## 仕様変更のご案内

### SLC30/40 シリーズ集合表示灯 ピュアホワイト色

SLC30/40 シリーズ集合表示灯 ピュアホワイト色の仕様（発色方式）を変更いたします。

「色記号」印字部（右図参照）

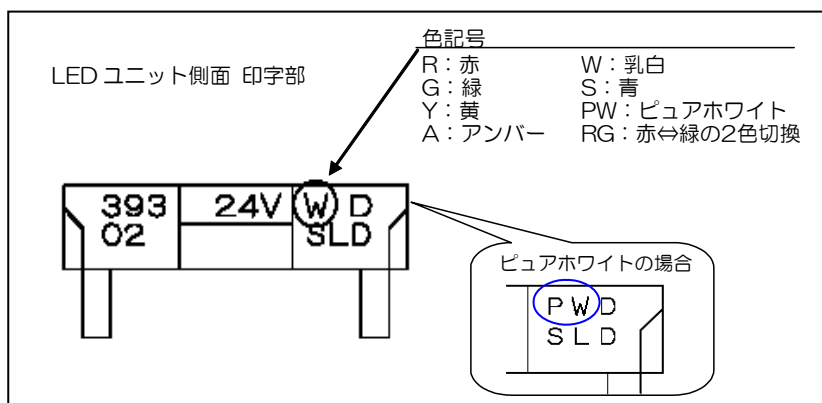
- ・R/G/Y/A色は、発光部の樹脂を発光色と同色に着色しています。
- ・W/S/PW色およびRG（2色切換）は、樹脂が透明ですので、LEDユニット側面部に印字の「色記号」にて識別ください。

W/S/PW色、RG（2色切換）は、樹脂が透明です。
